CONCOURS DE PROJETS POUR LA CONSTRUCTION D'UNE SALLE DE MANIFESTATIONS ET D'UN THÉÂTRE A NEUCHÂTEL

CONCOURS POUR LE THÉÂTRE DE NEUCHÂTEL

Plans généraux et coupe. Echelle 1 : 1000.

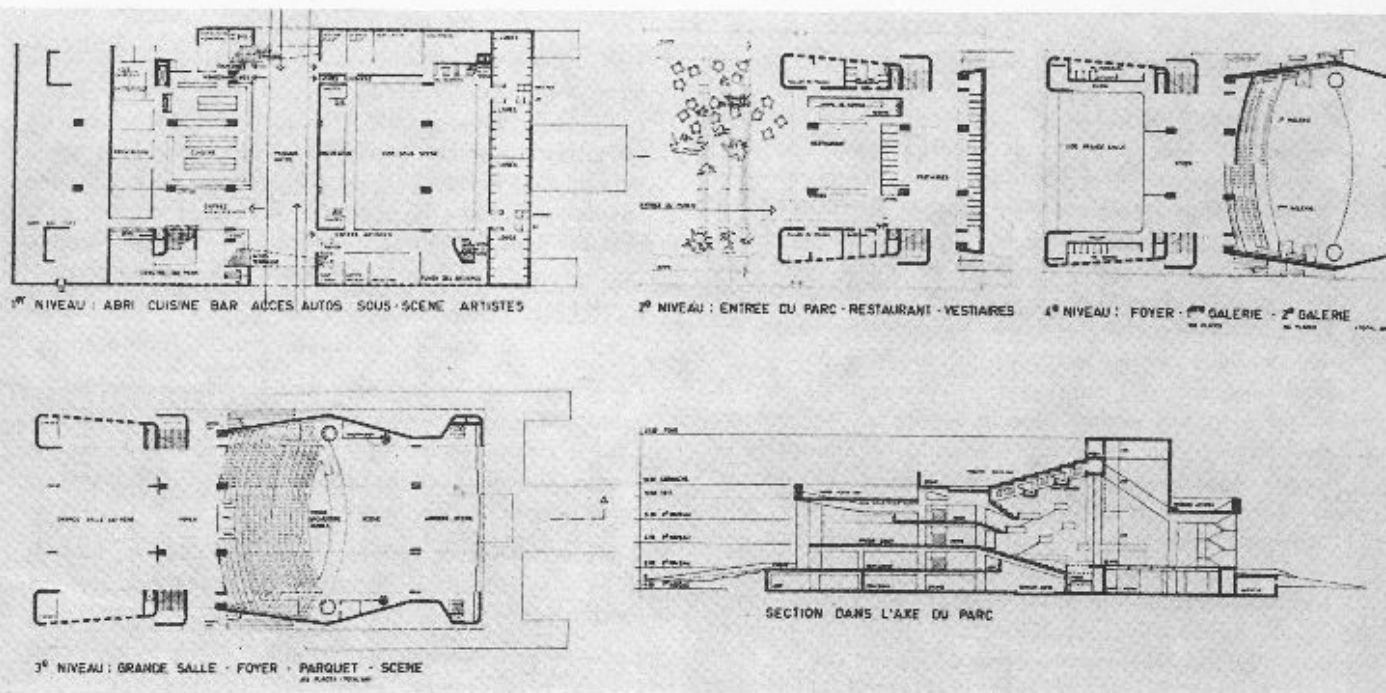
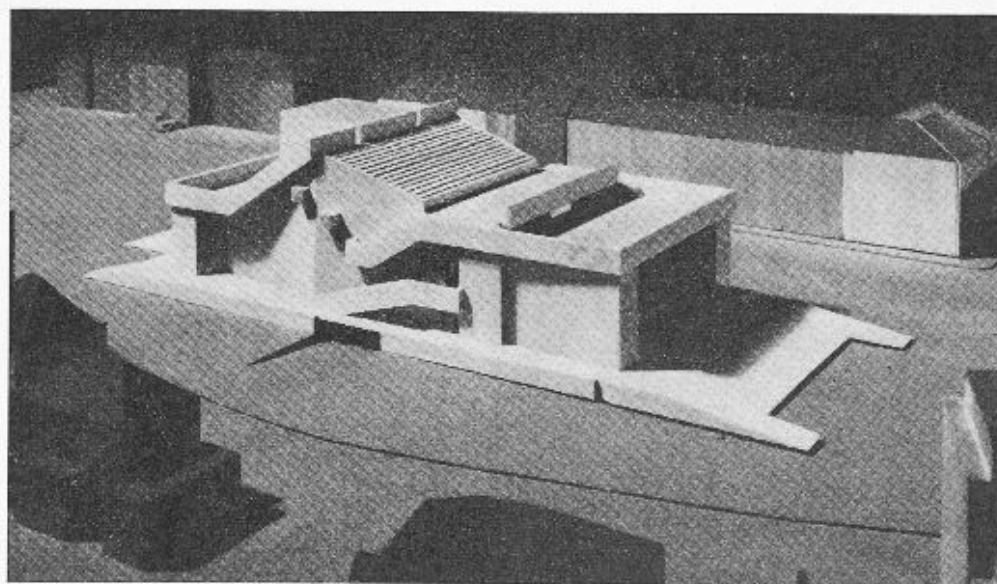
La caractéristique de ce projet se trouve dans le groupement des différents éléments du programme en un volume minimum. Le bâtiment, d'une structure compacte, est bien placé entre les immeubles avoisinants et se situe au centre du jardin.

La salle de théâtre est bien liée à la salle de manifestations ; celle-ci peut être utilisée comme agrandissement du foyer, ce dernier étant trop petit en cas d'utilisation simultanée des deux salles.

Le plan très simple et dégagé de la salle de théâtre, scène et arrière-scène, laisse entrevoir une utilisation particulièrement variée de cet ensemble. Une coupe intéressante et très poussée fait voir une liaison complète entre spectateurs et acteurs. La longueur de la salle n'est pas tout à fait en rapport avec sa largeur et l'on souhaiterait pouvoir gagner en profondeur. Une deuxième galerie est à déconseiller. L'arrière-scène, bien étudiée, est largement conçue. L'absence de locaux, de part et d'autre de la salle de théâtre, implique une étude sérieuse des isolations phoniques au droit des murs extérieurs.

Au point de vue utilitaire, le projet est bien organisé. Le restaurant s'ouvre vers l'ouest et se situe logiquement près de l'entrée principale. On regrette que la cuisine et le restaurant ne soient pas au même niveau. L'accès en sous-sol pour les voitures et les livraisons coupe la continuité du parc.

La solution proposée pour la division de la salle de manifestations n'est réalisable, à cause des galeries, qu'avec des moyens trop compliqués. En outre, les toilettes du théâtre au 1^{er} étage ne sont accessibles que par les galeries nord et sud de la salle de manifestations.

La liaison pour le service entre l'office de la cuisine et la salle de manifestations n'est pas résolue.

Le dancing, situé à l'entresol, est trop petit et n'a pas une forme particulièrement séduisante.

Le concurrent a réussi à trouver une liaison entre le problème fonctionnel et celui des éléments de structure proprement dits. Cette unité se répercute sur la qualité plastique et architecturale de l'ensemble. Le projet a des éléments simples, sans compléments décoratifs inutiles, mais l'apparence est d'une certaine rigidité.

Plans rez et étage.
Ech. env. 1 : 1000.

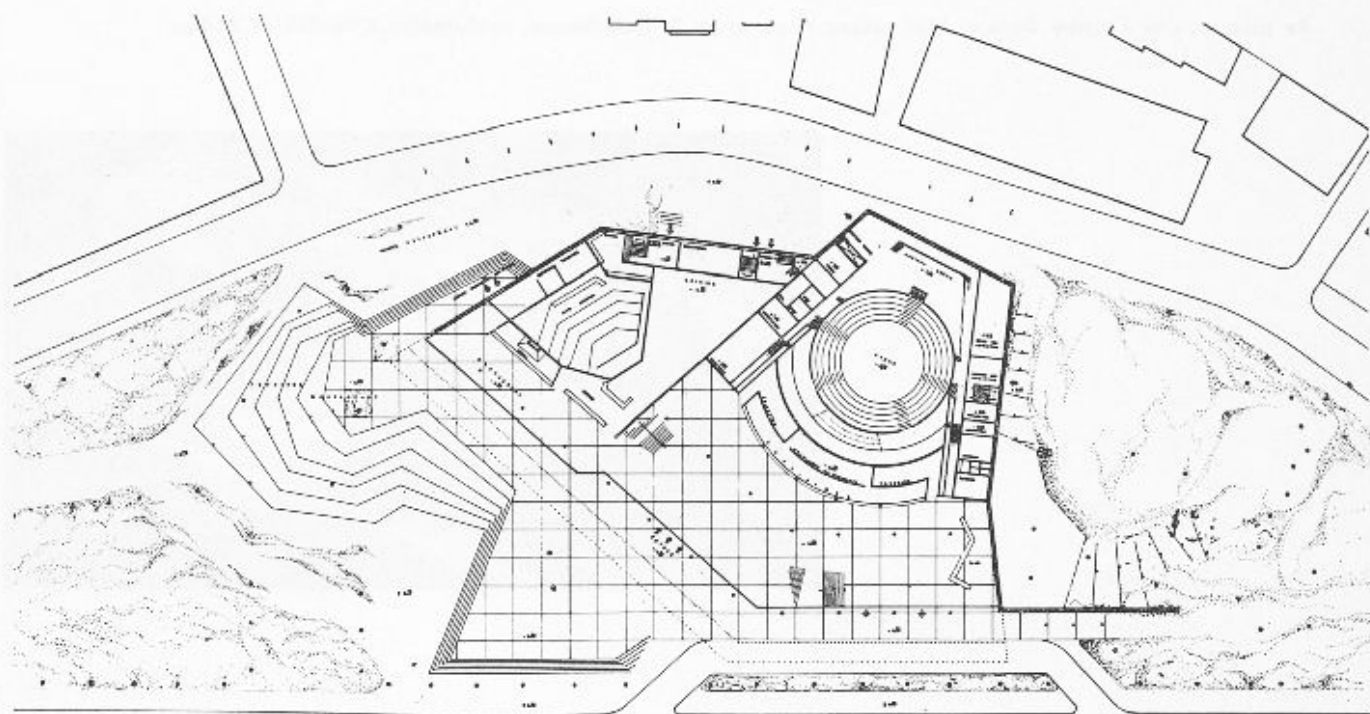
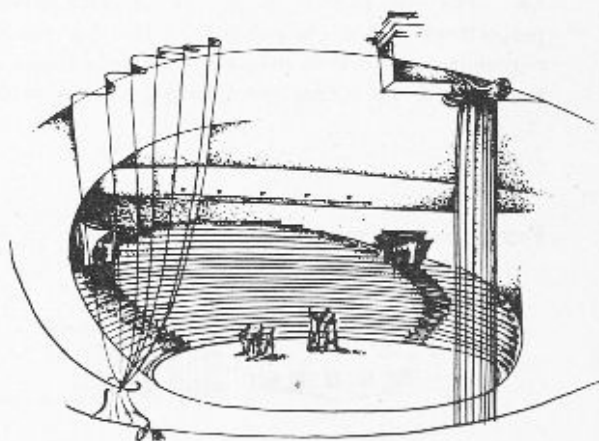
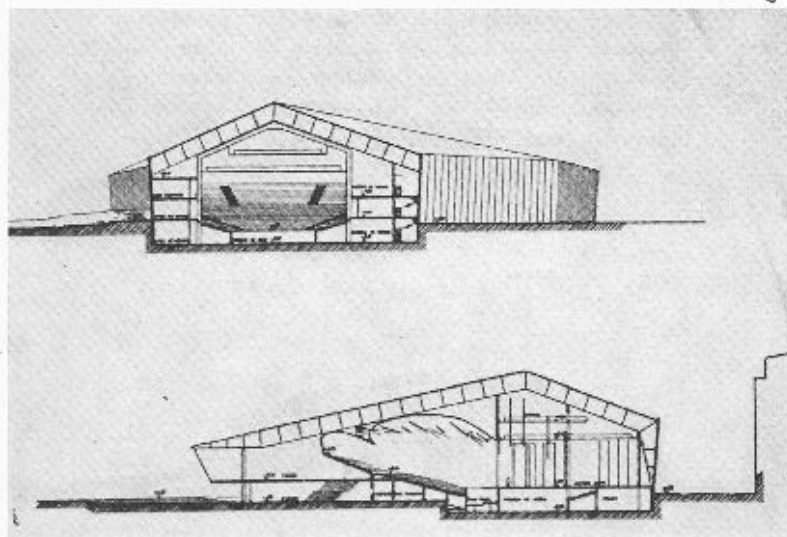
Ce projet, très sensible et méditerranéen d'esprit, groupe sous une seule structure et sur un parterre et un étage tous les éléments demandés au programme. Mais il faut constater que l'occupation au sol de ce projet est trop importante et de ce fait il touche de trop près les deux rues.

L'organisation générale simple et généreuse dans ses dégagements permet beaucoup de souplesse pour satisfaire aux diverses manifestations demandées, mais le projet n'est pas poussé dans le détail.

Les entrées et le foyer sont communs aux principaux locaux, ce qui simplifie les services généraux (toilettes, vestiaires, etc.). Il manque la caisse. Les vestiaires sont trop petits. Les sorties de secours manquent ainsi que les accès latéraux et supérieurs. L'installation pour traductions simultanées fait défaut. Le volume foyer et salle au même niveau donne la possibilité de pouvoir organiser des réceptions de grande envergure.

Les différentes possibilités d'utilisation de la salle en fonction de la scène doivent faire l'objet d'une proposition plus précise. La distance du rideau au fond mezzanine est trop grande. Les seuls deux accès prévus sont insuffisants et d'autre part le mezzanine encombre sur une forte partie le foyer. Pour la scène, le point haut devrait se trouver au lointain du plateau. Si l'emplacement de la salle est bon, sa subdivision n'est pas étudiée.

Cette composition de faible hauteur laisse dominer les grands arbres du jardin et de ce fait s'intègre au site. Sauf le théâtre et les services généraux, tous les autres locaux vivent avec le jardin grâce à l'architecture transparente de ses façades d'entrée.

Cette architecture, très calme dans ses lignes, découle de la simplicité de la structure qui devrait être cependant précisée.

Plan rez. Echelle 1 : 1000.

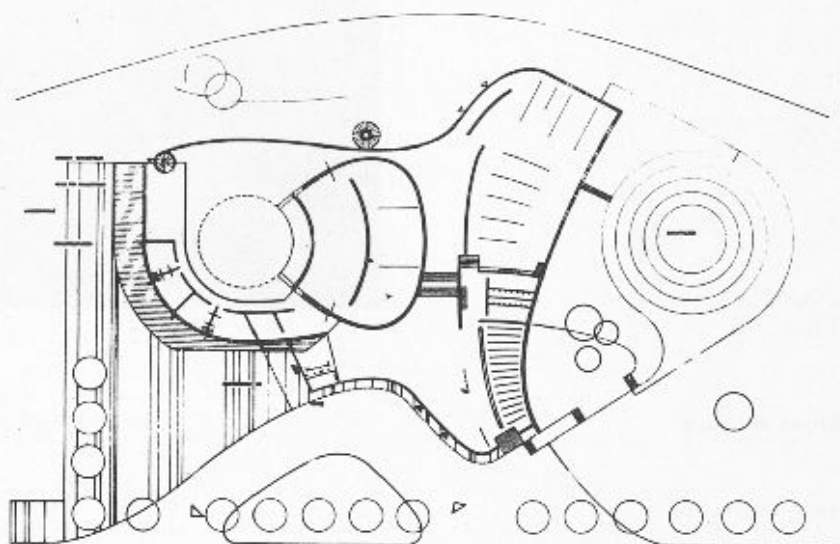
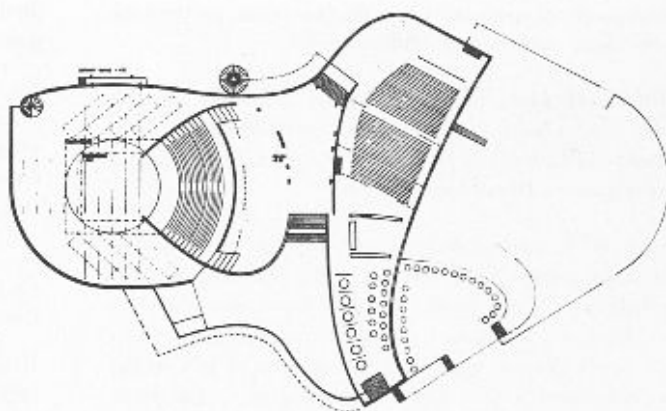
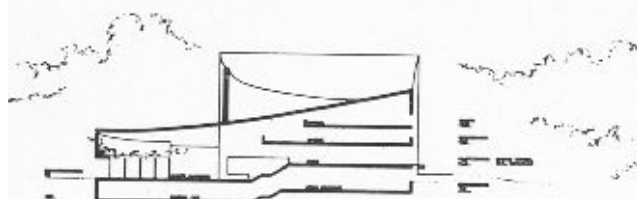
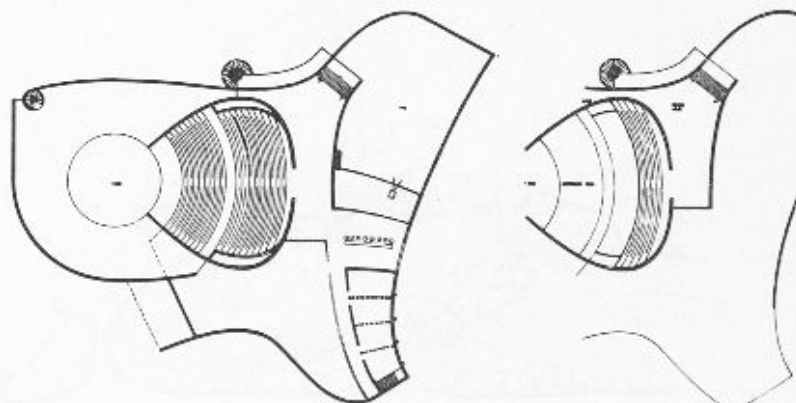
La disposition générale est particulièrement organique et d'une souplesse qui permet de développer les locaux annexes sans difficulté et sans toucher au système prévu pour les grandes salles.

L'entrée se fait pour les piétons par la promenade et pour les voitures par l'avenue du 1^{er}-Mars. Entrées de service côté faubourg du Lac. Le public est accueilli dans un grand hall avec vestiaires bien développés, mais l'emplacement des caisses n'est pas très bien choisi, un peu étroit et barrant l'entrée des piétons.

L'évacuation du public en cas de danger n'est pas résolue. En revanche, la grande salle du théâtre est d'un aspect assez plaisant, mais la distance entre le rideau de scène et le fond de la salle est exagérée.

Il manque les cabines de projections et de traductions simultanées. L'éclairage de scène n'est pas résolu par en haut.

La scène est prévue pour des transformations qui permettent quatre possibilités selon les besoins du régisseur, ainsi que le proposent les indications portées sur le plan. La scène, assez haute, avec arrière-scène,

deux scènes latérales et tous les locaux annexes, est reliée au faubourg du Lac par une rampe éloignée de la rue. Le volume de scène mis à disposition est intéressant, mais les détails techniques seraient à réétudier. Ainsi, le point le plus élevé des cintres ne devrait pas se trouver au centre du plateau. Certains services de scène et les loges ne sont pas au même niveau que le plateau et n'y sont reliés que par un escalier en colimaçon.

La salle des manifestations, accessible par le foyer du théâtre, de l'avenue du 1^{er}-Mars, utilise le même hall d'entrée que le théâtre et le foyer au 1^{er} étage, sans toucher le théâtre de trop près. Cette salle est combinée avec un grand office qui communique avec la cuisine et touche au restaurant. Il serait souhaitable que la cuisine soit au même niveau que le restaurant. Petite scène assez large et profonde.

Le restaurant extérieur, au niveau du foyer, s'étale à l'angle sud-est. Cette orientation n'est pas admissible.

Quant à l'intégration dans le site, on peut constater que les formes souples, ondulantes et pas trop hautes de ce complexe s'accordent au caractère de la promenade. L'architecture, dans ses volumes assez développés et cependant variés, est intéressante. Les élévations indiquent une architecture sensible.

Plan de l'étage.
Ech. env. 1 : 1000.

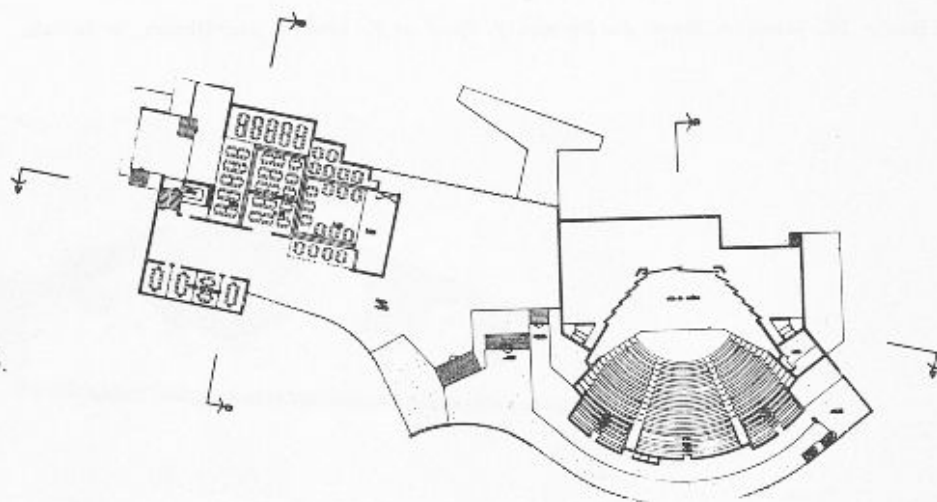
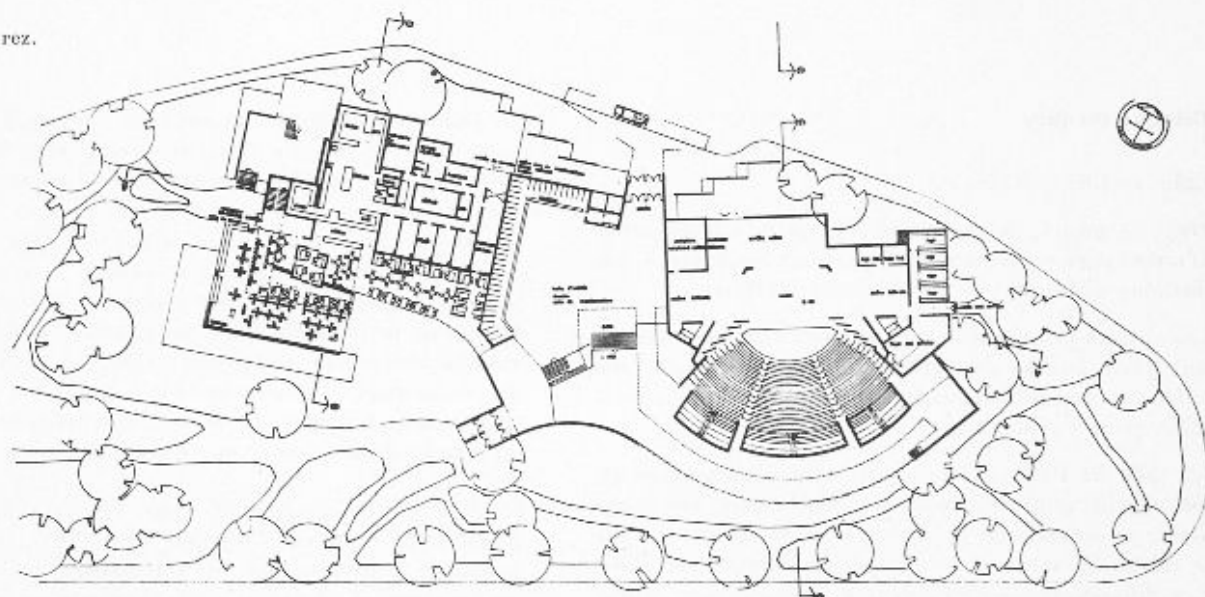
Les volumes bas et composés avec souplesse sont bien implantés dans le terrain et relativement éloignés de l'avenue du 1^{er}-Mars. Les différents volumes intérieurs sont logiquement placés. Les entrées pour piétons et véhicules sont nettement différenciées.

La salle de théâtre, large de forme, est bien dimensionnée. Les places prévues en amphithéâtre sont clairement indiquées, divisées en secteurs bien conçus et pourvus des entrées nécessaires.

La scène et le proscenium avec la fosse d'orchestre pénètrent judicieusement dans la salle. Les agrandissements latéraux sont bien conçus. Avec des moyens simples, l'auteur a réussi à trouver une mobilité d'expression assez grande entre le volume salle et le volume scène. Excellentes possibilités scéniques; l'arrière-

scène est très bien étudiée. Bon projet au point de vue théâtre.

Le hall et foyer, largement conçus, forment à des niveaux différents la liaison entre le théâtre et la salle de manifestations. Celle-ci est prévue sur un plan souple et peut être partagée d'une façon naturelle en plusieurs parties. Le restaurant est en bonne liaison avec le hall et le jardin; il communique avec la salle des manifestations par un escalier particulier.

En général, le projet est étudié avec soin. Certaines formes sont cependant encore trop peu définies; les plans ne donnent d'ailleurs pas de détails, en particulier dans le foyer, sur les solutions prévues pour résoudre le problème constructif. La surface au sol de ce projet est exagérée.

Il est regrettable que la clarté du plan s'exprime en façades par un mouvement incohérent des volumes.

Plan rez-de-chaussée.
Echelle env. 1 : 1000.

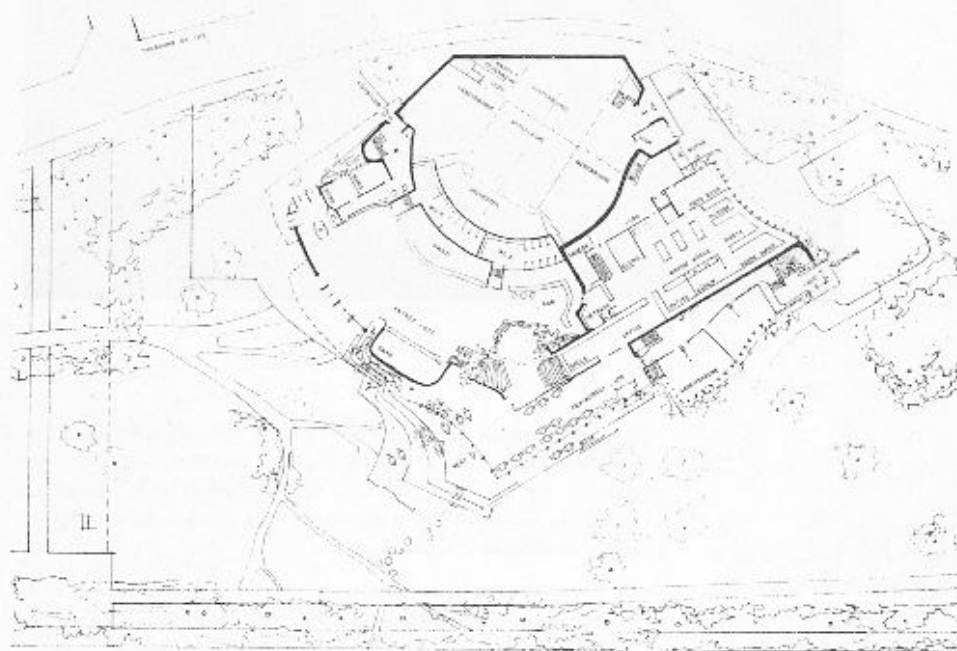
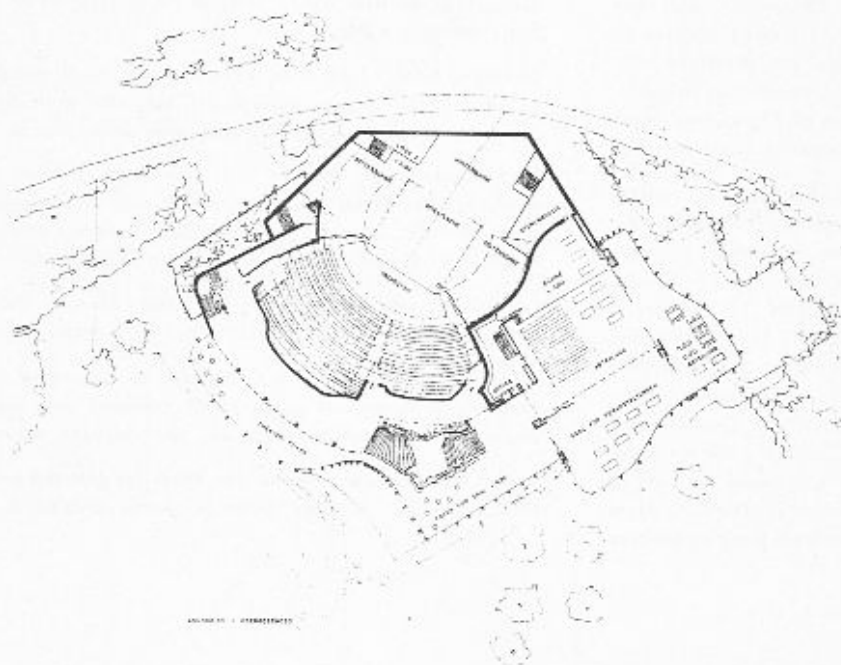
Dans ce projet, la continuité du jardin est respectée. D'autre part, ce volume compact est implanté à une distance suffisante de l'avenue du 1^{er}-Mars.

Les entrées principales et secondaires sont bien situées, soit pour l'accès des piétons, soit pour l'accès des véhicules. Les principaux locaux sont placés judicieusement pour l'exploitation.

La salle de théâtre, large et très bien proportionnée, est conçue pour que tous les spectateurs aient une vision excellente de la scène, mais la distance entre le rideau de scène et le fond de la salle est exagérée. Les différences de profondeur de la salle sont discutables. La salle est compartimentée, et le lieu géométrique qui réunit l'acteur à tout le public n'est pas réalisé. Quant aux services de scène, les loges sont insuffisantes et placées à un niveau trop élevé (il manque une loge individuelle). Les sorties de secours manquent également.

La salle de manifestations est bien conçue, à l'est du complexe. Elle est en relation directe avec le jardin. Elle est pourvue d'une scène bien dimensionnée et peut facilement être partagée par parois mobiles. L'ensemble de l'escalier liant le hall d'entrée au foyer donne un caractère de fête à ce volume ; cependant, le palier de répartition est trop étriqué et le foyer paraît être trop petit lorsque les deux salles sont utilisées simultanément. Le restaurant, avec ses petites salles de conférences, a beaucoup d'avantages au point de vue exploitation. Locaux de service (cuisine, etc.) trop largement dimensionnés sur deux étages.

Ce projet, très compact et dense avec ses différentes possibilités d'emploi, répond bien aux problèmes posés par le programme. On y remarque, en outre, de réelles qualités artistiques et plastiques. Cependant, la recherche des volumes, soit extérieurs, soit intérieurs (en particulier celui du hall), n'a pas encore abouti à une solution très convaincante.
